febi 40308

Audi, VW, Seat y Škoda 1.6 TDI y
motores 2.0 TDI con sistema de inyección
common-rail

Ref. OE. 03L 903 137 T S1

Kit de correa auxiliar con tensor de correa y perno

Figura 1

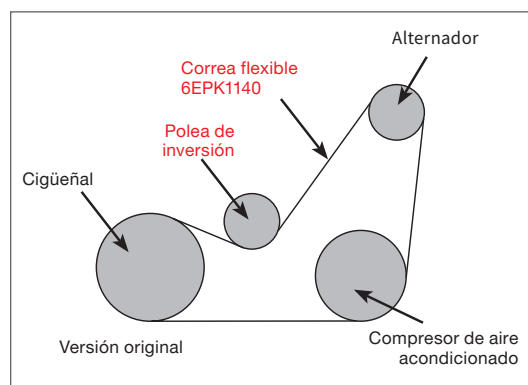
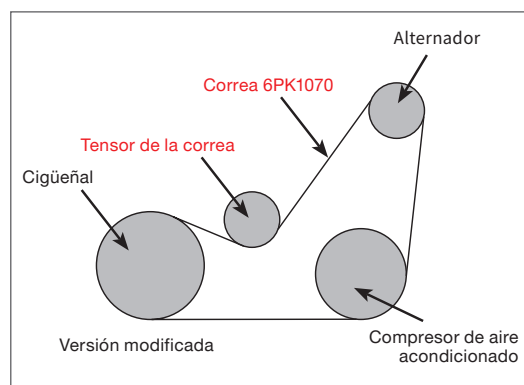
La versión original de la transmisión auxiliar por correa se accionaba mediante una correa flexible multi-V y una polea de inversión que sufría desgaste, lo que provocaba una tensión insuficiente de la correa auxiliar. (Fig. 1) Para mejorar las características NVH (ruido, vibración y dureza), el fabricante del vehículo rediseñó los componentes de la transmisión auxiliar por correa.

La correa multi-V flexible y la polea de inversión se han sustituido por un tensor de correa y una correa trapezoidal acanalada convencional (Fig. 2.) El kit febi 40308 contiene todos los componentes necesarios para actualizar la transmisión auxiliar a la última especificación de OE. Las piezas también están disponibles por separado para los vehículos que ya han sido modificados: 37533 (correa auxiliar) y 102297 (conjunto tensor).
